Opinia Nr 008808

z wyników przeprowadzonych oględzin - ekspertyzy urządzeń grzewczo-kominowych

w budynku przy ul. Niepodległości nr 13/3 w Wałbrzychu
dotycząca urządzeń grzewczo-kominowych używanych przez
BOH - Padgónie

Opinia 08808 -

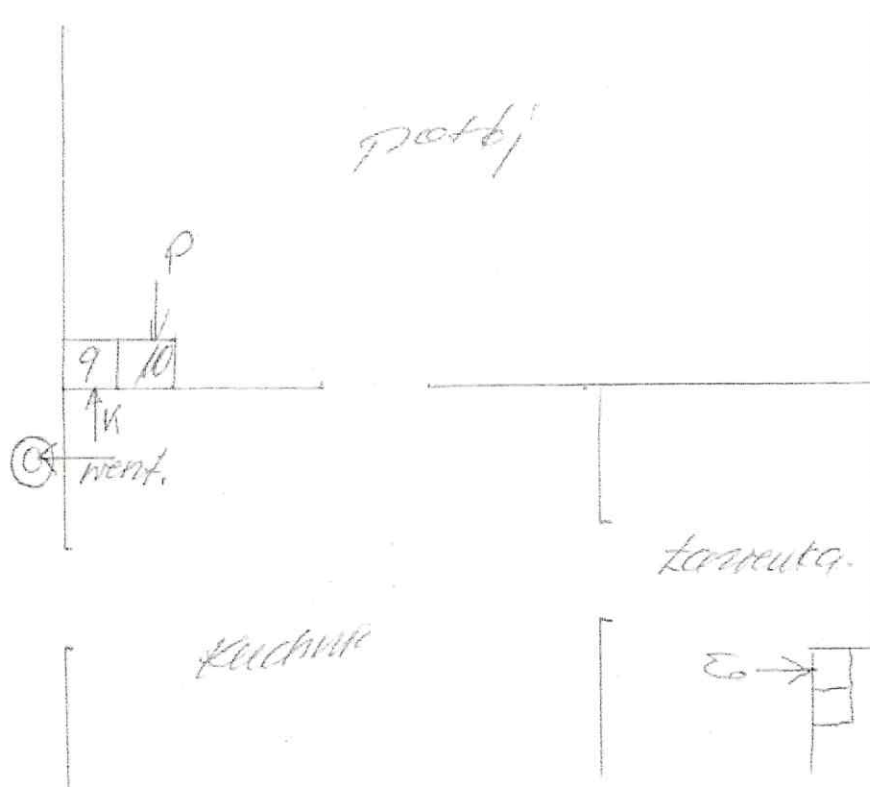
- I. piec grzewczy w kuchni może być podłączony do przewodu nr 9
 - II. piec grzewczy w pokoju może być podłączony do przewodu nr 10.
 - III. piec CO na paliwo stałe może być podłączony do przewodu nr 9.
 - IV. kocioł gazowy z ramką termowa spalawia może być podłączony do przewodu nr 9 - zgodnie z wymogami producenta.
 - V. Wentylacja wywiewna w kuchni istniejąca powinna być wywiewna wentylacyjna w kierunku istniejącego przewodu kominowego. Głównie istniejące do przewodu kominowego. Głównie istniejące do przewodu kominowego.
- Inne uwagi: Brak wentylacji wywiewnej w łazience.
Dopływ powietrza realizowany jest przez nawiewniki zewnętrzne str. 2.
